# S 10 Mühlviertler Schnellstraße

Abschnitt Freistadt Nord – Rainbach Nord

8. Arbeitsgruppe Rainbach

Rainbach, 10.03.2016

### Lärmkarte Planfall West 2030 – Ausschnitt Grottenthal

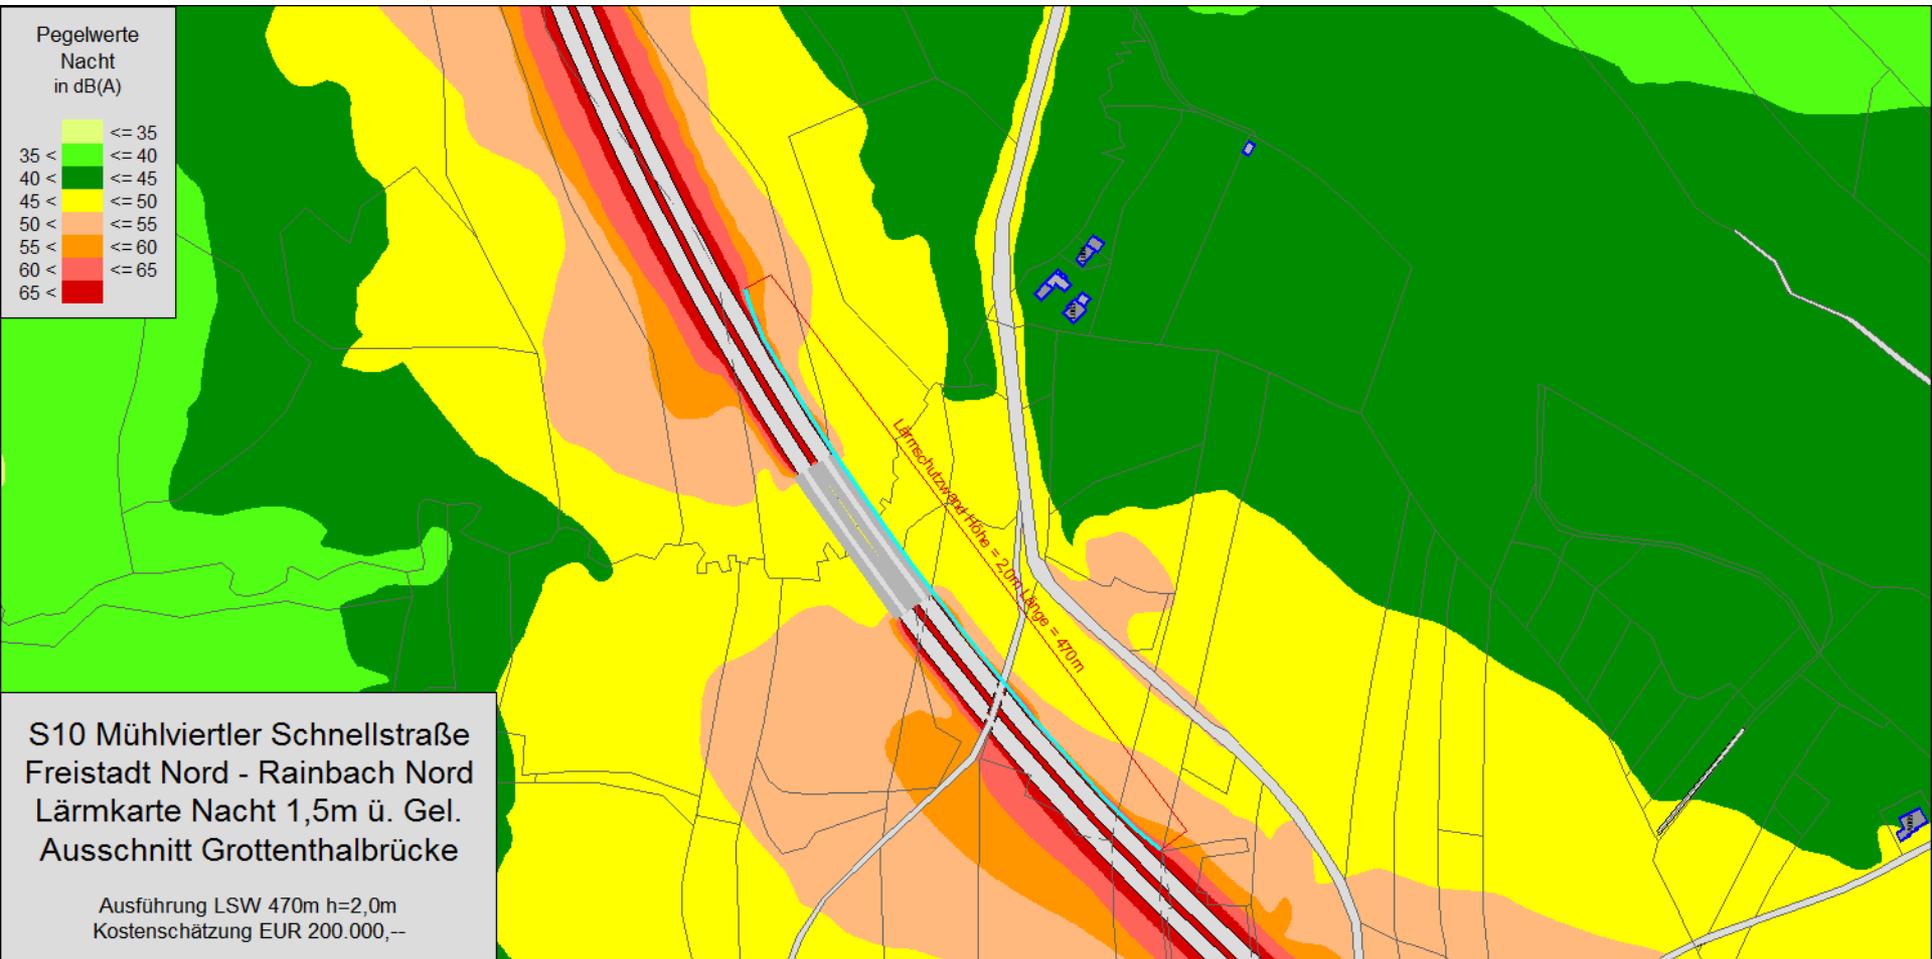
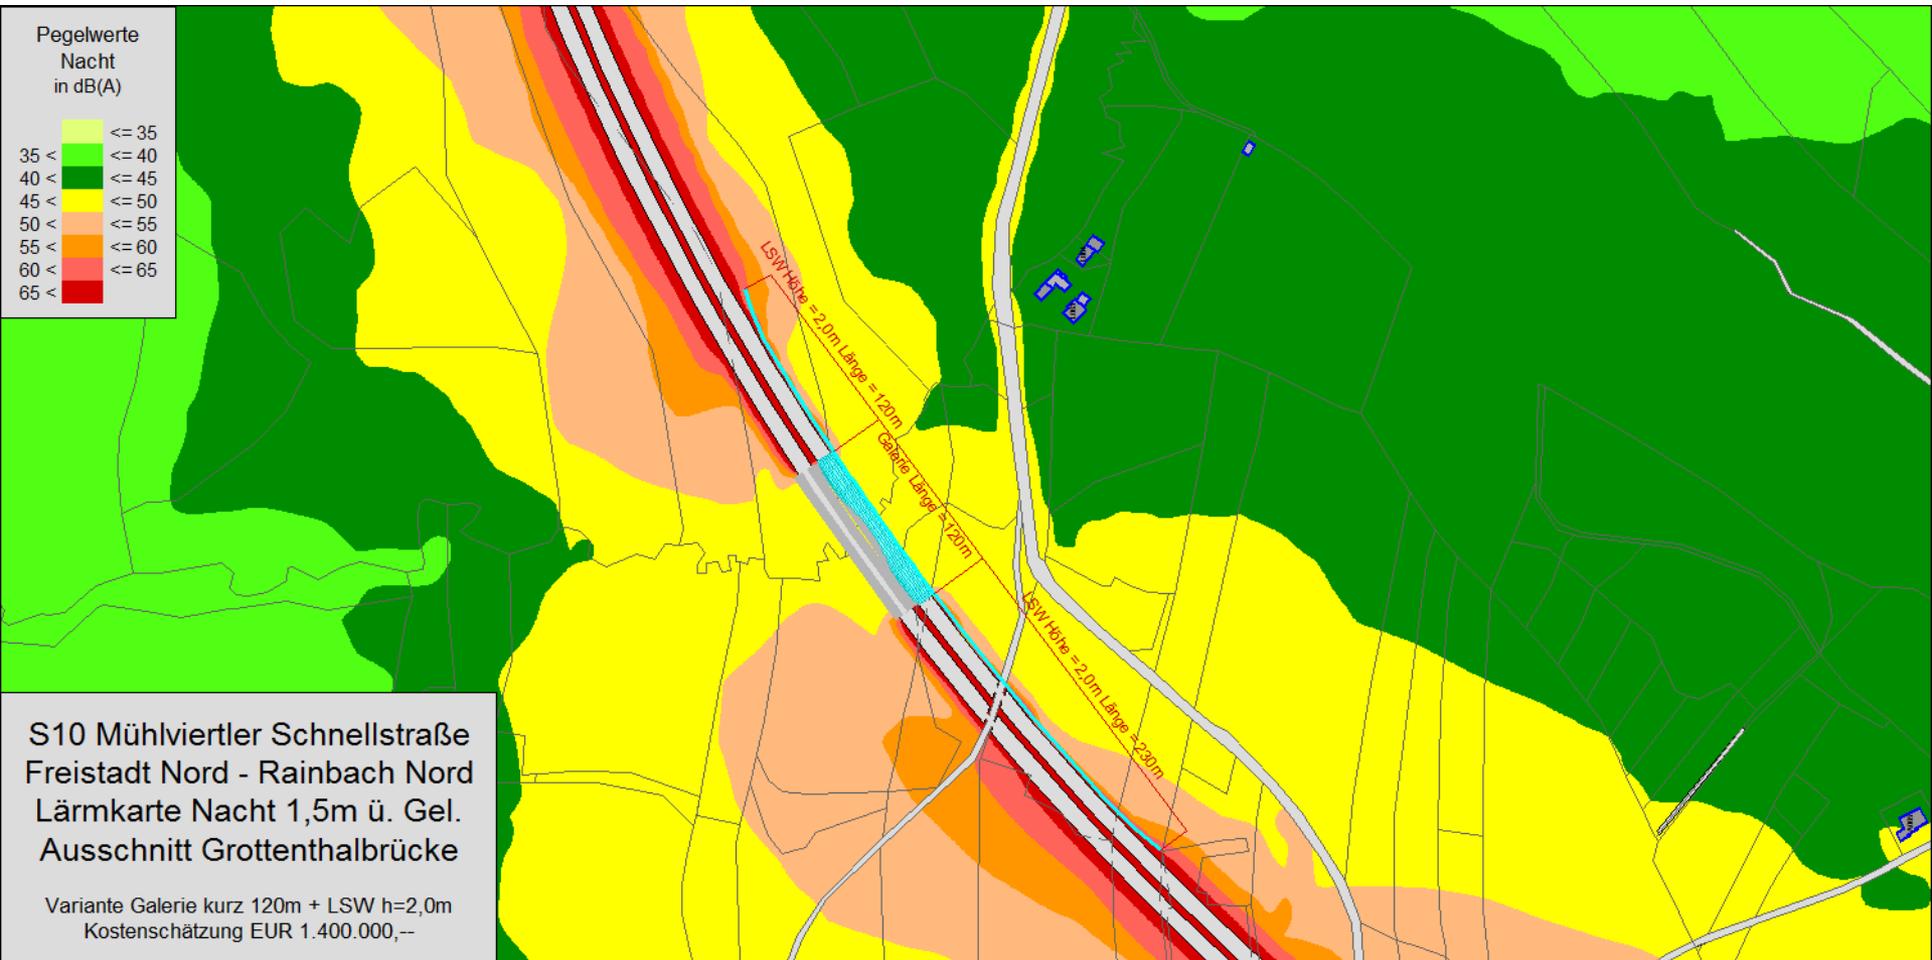
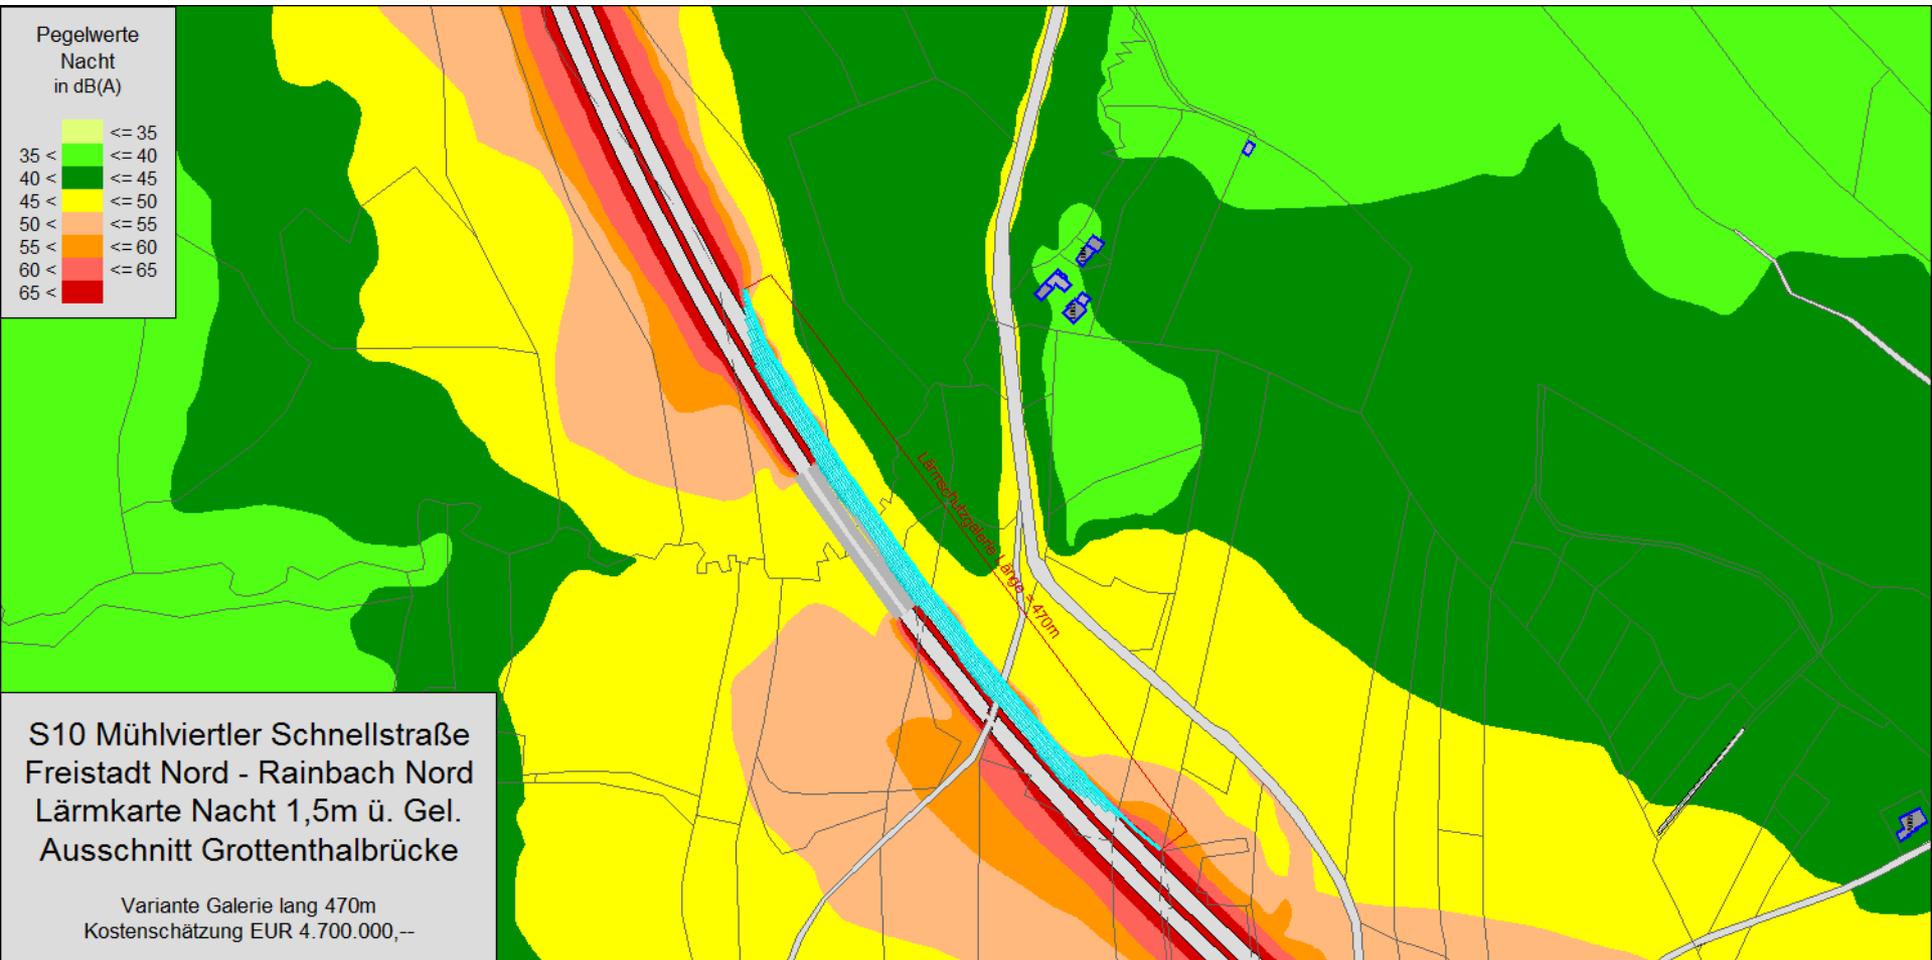
**15)** Prüfung einer Galerie im Bereich der Brücke Grottenthal aus Lärmschutzgründen (in ähnlicher Form wie in Freistadt) + Gegenüberstellung der Lärmbelastungen mit und ohne dieser Schutzmaßnahme

- Der Immissionsgrenzwert von 45 dB im Nachtzeitraum wird mit der vorgeschlagenen Lärmschutzwand und Kosten von ca. EUR 200.000,-- eingehalten.
- Eine kurze Galerie im Bereich der Brücke mit den 7-fachen Kosten der Lärmschutzwand bringt bei den drei Wohnhäusern Labacher Straße 17 bis 19 keine zusätzliche Verbesserung.
- Eine Galerie oder Teileinhausung müsste über den gesamten Bereich zwischen den Einschnitten errichtet werden, um zumindest 3 dB zusätzlicher Schirmwirkung zu haben.
- Die Kosten dafür stehen mit ca. 4,4 Mio. Euro in keinem Verhältnis zu der damit erzielbaren geringen Wirkung.
